## ARPAE IMPIANTO IDROELETTRICO SANTA GIUSTINA COMUNI BARDI E BEDONIA (PR) PROPOSTO DA IDROELETTRICA VALLE DEI MULINI SRL

Procedura di VIA ARPAE - Impianto idroelettrico Santa Giustina - Comuni di Bardi e Bedonia (PR) –

**Proponente Idroelettrica Valle dei Mulini SRL**, prot. PG 2021.596355 del 17.06.2021.

*Gamberi di fiume censiti in Val Lecca nel tratto interessato dal progetto (ottobre 2021)*

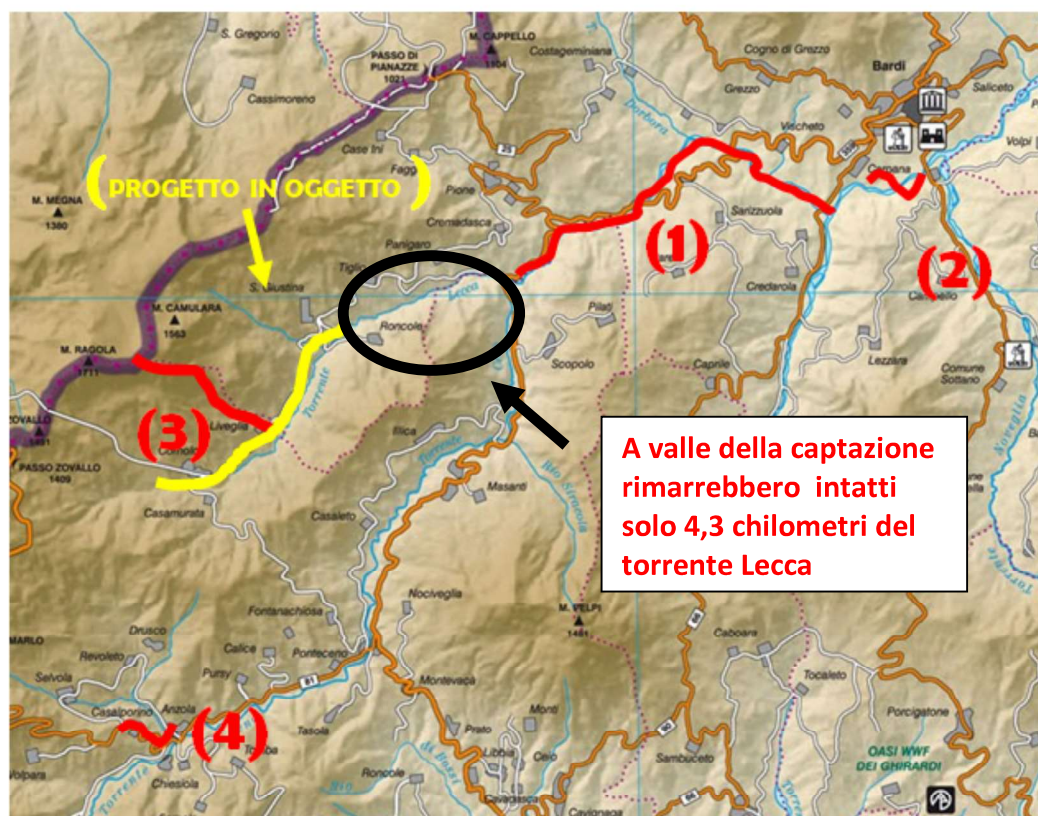
Un così importante sequestro della risorsa acqua, fondamentale per la vita biologica del torrente, caratterizzata dalla presenza di specie protette che ne testimoniano la salubrità.

La Val Lecca ed il tratto interessato dal progetto hanno una densa popolazione di *trotta fario mediterranea* e, soprattutto, del *gambero di fiume*.

Il progetto di impianto idroelettrico andrebbe ad interessare una delle aree più integre dell'appennino dove vive questa specie protetta, come attestato da una perizia dell'[Università degli Studi di Pavia](http://www.universita-pavia.it) inviata alla Regione Emilia-Romagna (di seguito allegate) dove si osserva che “... gli interventi per la realizzazione dell'impianto, così come descritti nella VIA, presentata nel febbraio del 2021, sono assolutamente incompatibili con la permanenza della specie nel reticolo idrografico. Le portate stimate di prelievo in funzione del deflusso sembrano incompatibili con la sopravvivenza delle popolazioni presenti, perché si verificherebbe una riduzione di habitat per un'estensione di 5 km di torrente pari a quasi al 44% dell'estensione stessa del torrente Lecca. Senza considerare i vari passaggi in alveo (almeno 3) per interrare la condotta, che per una specie bentonica con scarse capacità di migrazione sarebbero letali. Inoltre non si è sicuri che i tagli in costa per portare la condotta a valle non interrompano il decorso delle sorgenti che alimentano il torrente Lecca.”

5.1 Frana in prossimità della chiesa di Cornolo

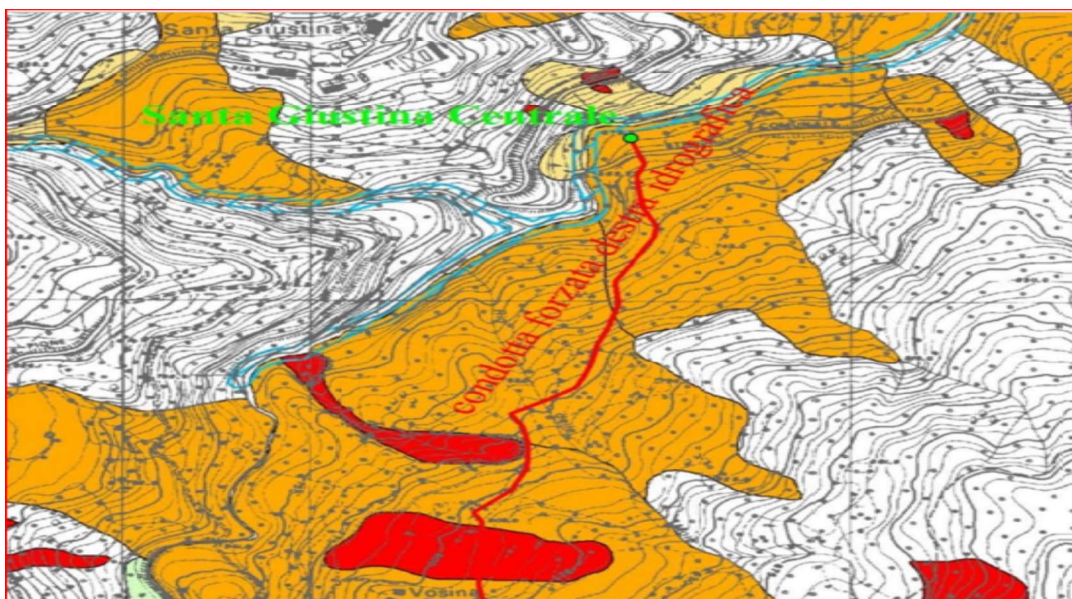
I lavori per la realizzazione di tale impianto, come si evince dalla relazione che accompagna la Valutazione di Impatto Ambientale, richiederanno diversi mesi di lavori edili ed escavazioni che comporteranno l'utilizzo dell'unica strada carrabile di quell'area che verrebbe anche interessata dalla posa di un tratto della condotta d'acqua, con conseguenti pesanti disagi per le popolazioni locali. Inoltre la condotta idraulica attraversa zone oggetto di eventi franosi ben conosciuti e censiti nelle carte geologiche. Ne citiamo alcune fra le più eclatanti:

**Si tratta quindi di un territorio che sicuramente richiede interventi di manutenzione e consolidamento e non certo di opere che “tagliano” i versanti acclivi accentuandone la propensione alla franosità e generando quindi ulteriori pesanti disagi e presumibili ingenti spese per mettervi riparo.**
